Z A Ś W I A D C Z E N I E
o braku podstaw do wniesienia sprzeciwu

Dotyczy: U**zgodnienia projektu pt. „Przebudowa linii napowietrznej 0,4 kV od sł. nr 401 do sł. nr 409 obw. 400 T-5763 *JANTAR KOŚCIÓŁ*"**

PROJEKT WYKONAWCZY			
ZN/5540/24610MZI/2025/2502836, OBI/24/2502836			
Tytuł rysunku:	PLAN ZASILANIA ELEKTROENERGETYCZNEGO - LINIA NAPOWIETRZNA 0,4 kV		
Nazwa obiektu budowlanego:	Przebudowa linii napowietrznej 0,4 kV od sł. nr 401 do sł. nr 409 obw. 400 T-5763 JANTAR		Skala 1:500
Projektował:	inż. Wojciech Wołk upr. nr POM/0147/PWOE/06	02.2026 r.	Rys. nr 1

P O S T A N O W I E N I E

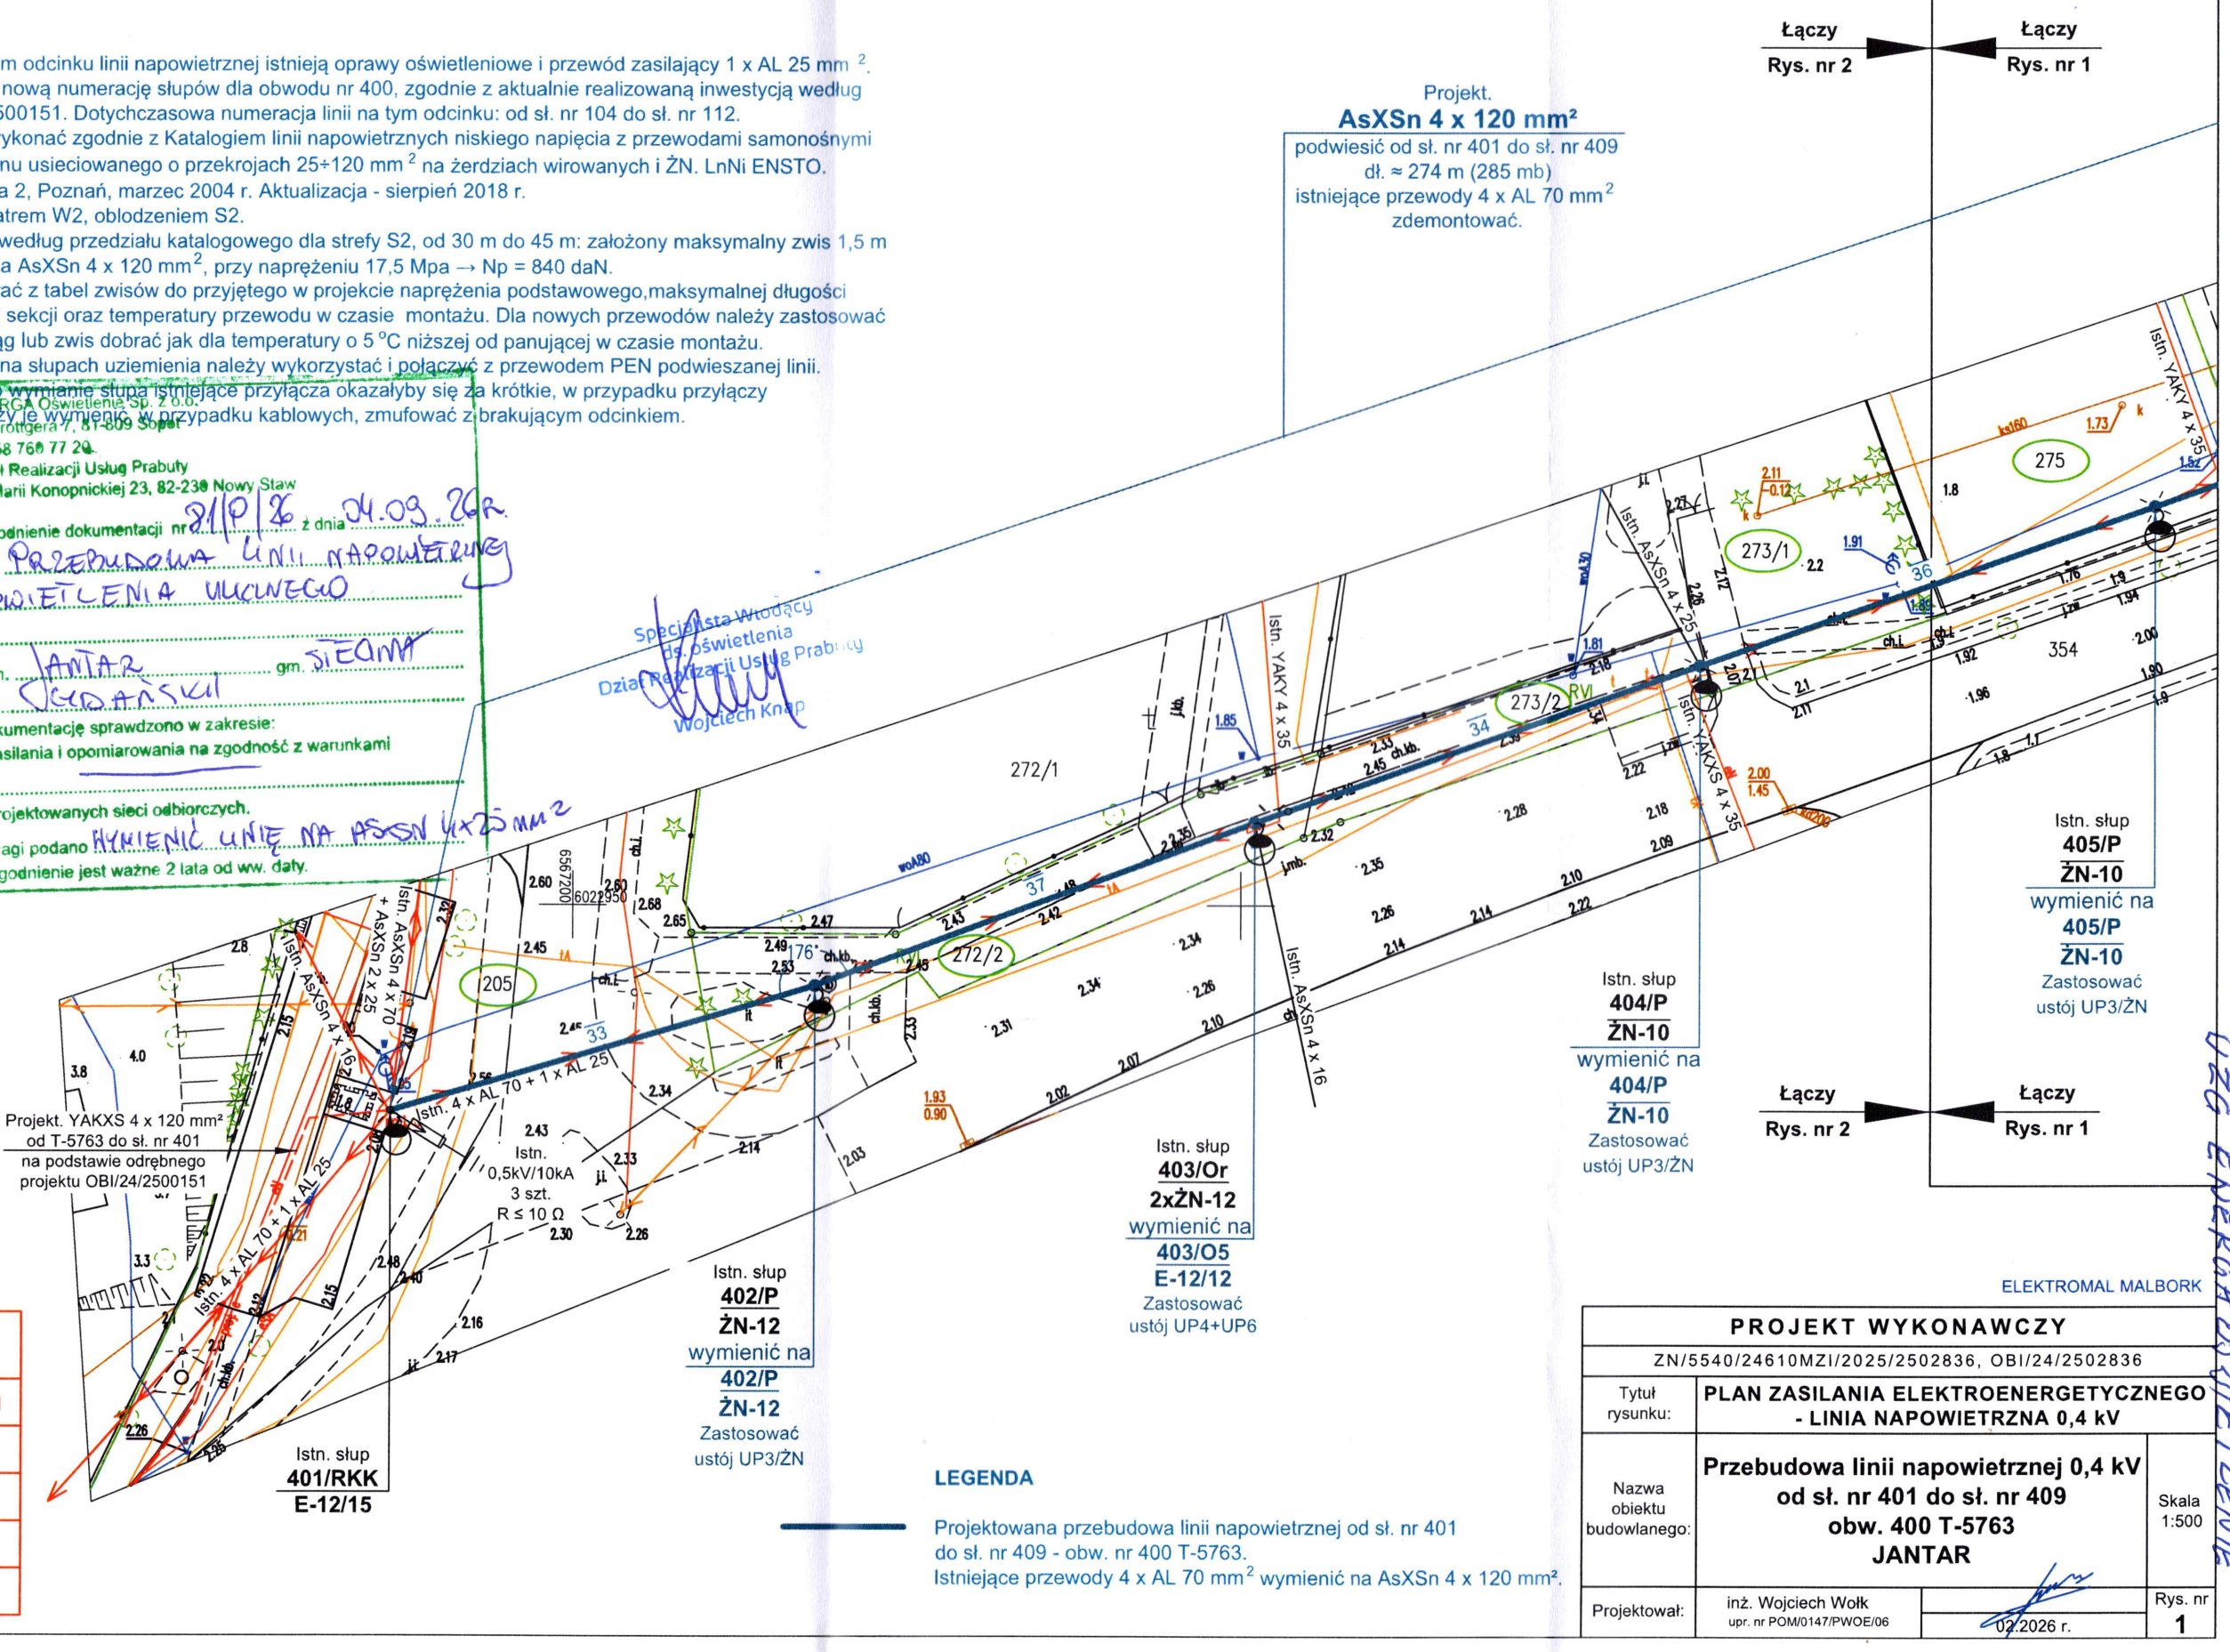
ENERGA Oświetlenie Sp. z o.o.
ul. Grottgera 7, 81-809 Sopot
tel. 58 760 77 20
Dział Realizacji Usług Prabuty
ul. Marii Konopnickiej 23, 82-230 Nowy Staw
Uzgodnienie dokumentacji nr 21/P/26 z dnia 04.03.26r.
dot. PRZEBUDOWA LINII NAPOWIETRZNEJ OŚWIETLENIA ULICZNEGO
w m. JANTAR gm. STEGNA
ul. GDAŃSKI
Dokumentację sprawdzono w zakresie:
- zasilania i opomiarowania na zgodność z warunkami
nr
- projektowanych sieci odbiorczych.
Uwagi podano WYMIENIĆ LINIĘ NA AsXSn 4x25 mm2
Uzgodnienie jest ważne 2 lata od ww. daty.

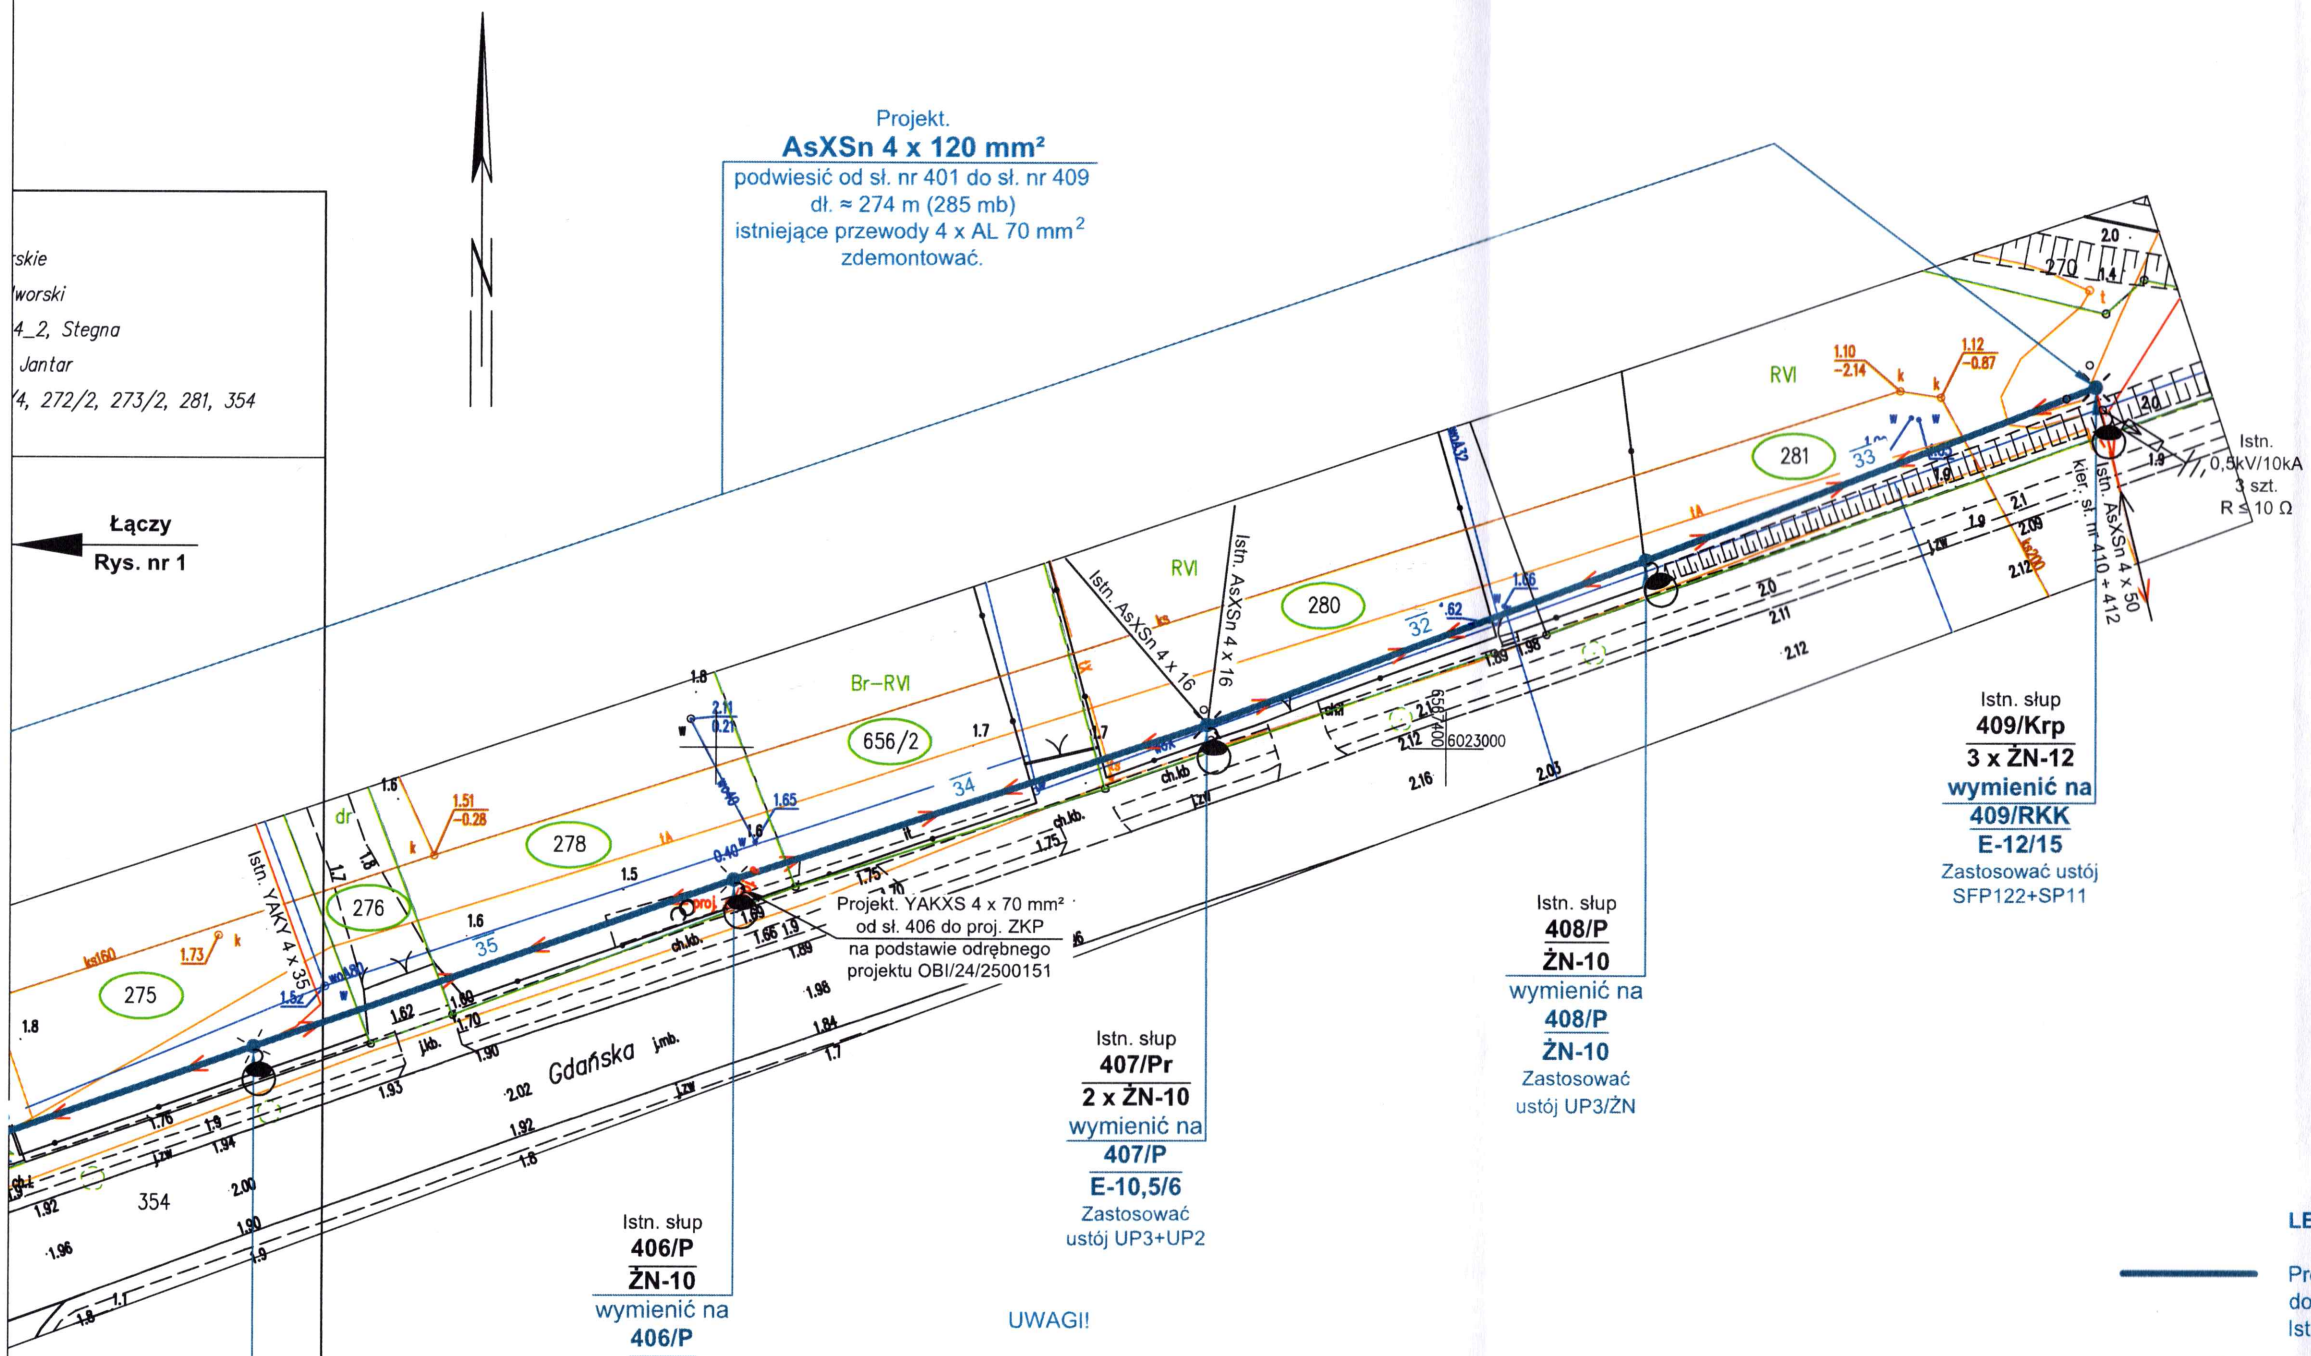
Uzgodnienie dokumentacji nr ..... z dnia .....
dot. PRZEBUDOWA LINII NAPOWIETRZNEJ OŚWIETLENIA ULICZNEGO
w m. JANTAR gm. STEGNA
ul. GDAŃSKA
Dokumentację sprawdzono w zakresie:
- zasilania i opomiarowania na zgodność z warunkami
nr .....
- projektowanych sieci odbiorczych.
Uwagi podane WYMIENIĆ LINIĘ NA AsXSn 4x120 mm²
Uzgodnienie jest ważne 2 lata od ww. daty.

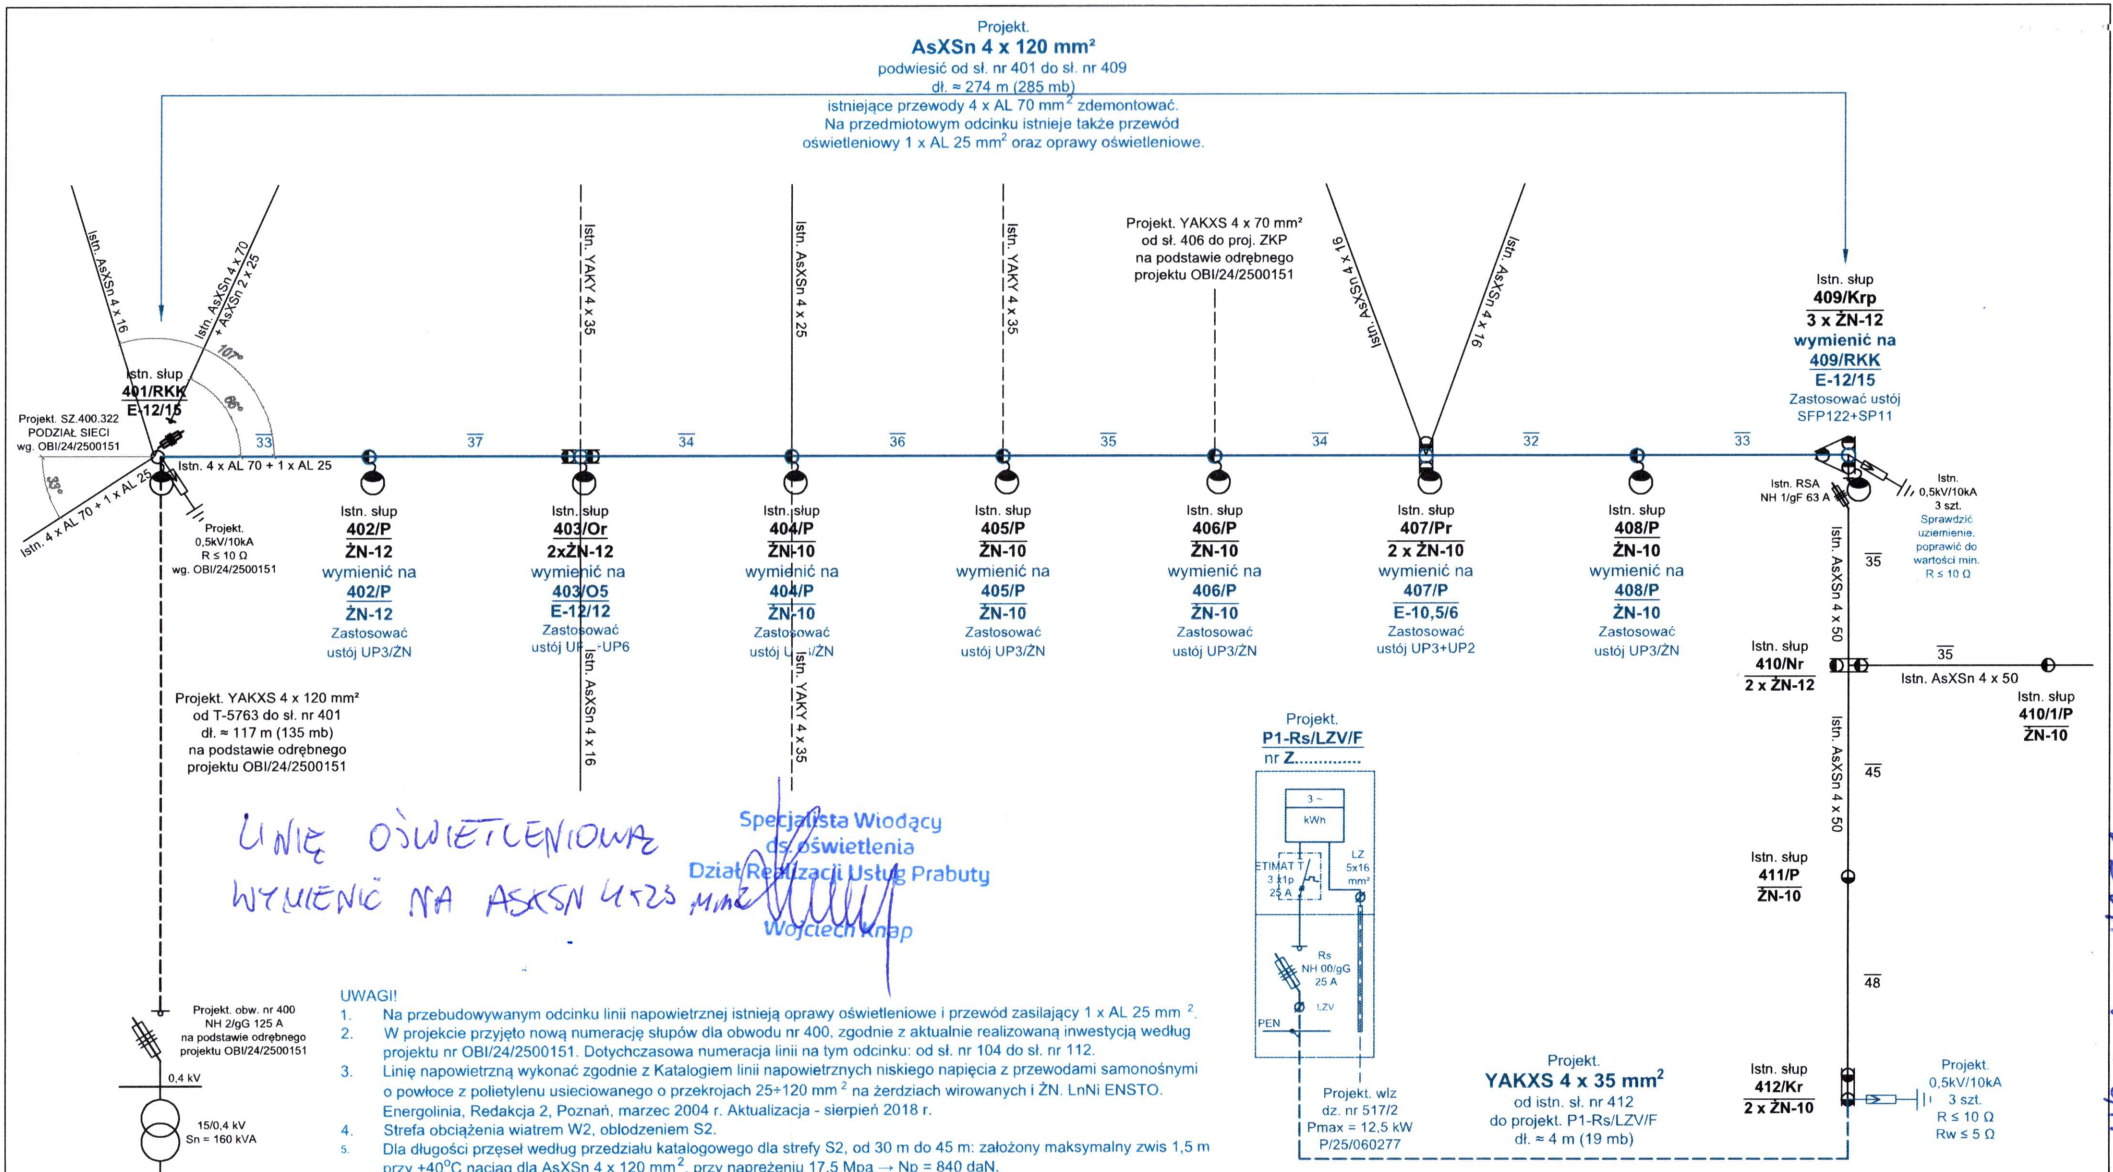
LINIĘ OŚWIETLENIOWĄ
WYMIENIĆ NA ASXSN 4x25 mm²
